Ministerie van Infrastructuur en Milieu

Nota van Beantwoording

Zienswijzen op de ontwerp Structuurvisie en
planMER ZuidasDok

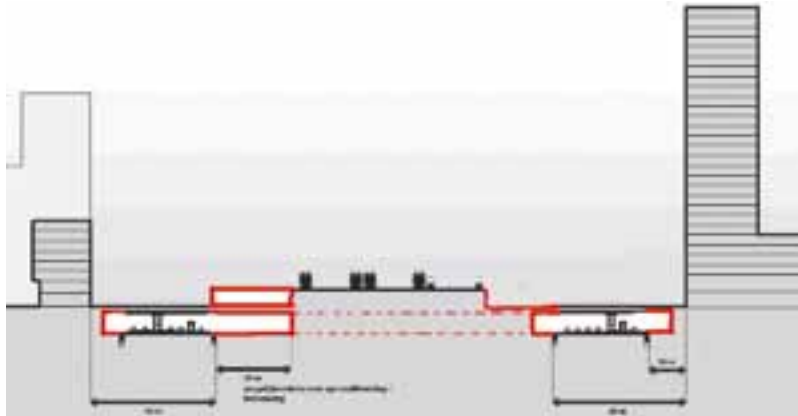
3. De hiervoor beschreven, dringend nodige, uitbreidingen van de railinfrastructuur impliceren het handhaven van tramhaltes onder het viaduct in de Parnassusweg. Gebruikers uit Amstelveen en Buitenveldert kunnen daar direct de perrons betreden. De passagiersstromen wordt zo zelfs beter verdeeld over de toegangen en de verplaatsingen worden korter, dus sneller. Verkeerslichten gekoppeld aan de aanwezigheid van een tram op de halte kunnen de oversteek naar de haltes uitstekend beveiligen. Aan het voetgangersverkeer tussen station en VU en omgeving kan een volledig eigen vrije route worden geboden door de perrons te verleggen tot over de Parnassusweg. Het stationsgebouw kan aan de stadzijde komen, op de plaats waar de niet-noodzakelijke metrosporen zijn gedacht. Aan de zuidzijde ontstaat een ruim, zonnig en verkeerluw verblijfsgebied.

4. In de huidige voorstellen verdwijnt de mogelijkheid autoverkeer direct vanaf de snelweg ondergronds op te vangen. Het omliggende wegennet zal daardoor zwaarder worden belast. Het ligt dan voor de hand, dat uit 'wegenpotten' maatregelen worden gefinancierd om de hinder voor openbaar vervoer, fietsers en voetgangers te verminderen. Zo ligt het voor de hand zeker de De Boelelaan ongelijkvloers met de Buitenveldertselaan te laten kruisen. Het dijklichaam is een barrière, maar ook een enorme berg ongebruikte ruimte. Aan de kant van de spoorreservering, de zuidzijde, zou de ondergrondse weg breder gemaakt kunnen worden door tot onder die reservering te verbreden. Dan kan daar vrachtverkeer uitvoegen en in rustige uren grotere hoeveelheden lading afleveren. Dat gehele oppervlak daarboven kan gebruikt worden voor vrachtverwerking en het voorgesorteerd overzetten op stadsvriendelijk vrachtvervoer. Van boven kan dat overslagcentrum met treinen van grote partijen vracht worden voorzien. Aan de noordzijde vraagt dat ook ruimte voor een in-uitvoegstrook en verbindingen, doorsteken, zodat een ondergrondse ring ontstaat. De ondergrondse A10 loopt langs ondergrondse garages. Als de nieuwe wegen de maximaal mogelijke breedte krijgen, kan er ruimte voor een uitrijstrook worden gereserveerd, zodat, indien ooit gewenst en financieerbaar, de mogelijkheid ontstaat omliggende garages direct met de A10 te verbinden.

In de tekening op de volgende pagina is bovenstaande in rood geschetst.

Reactie algemeen:
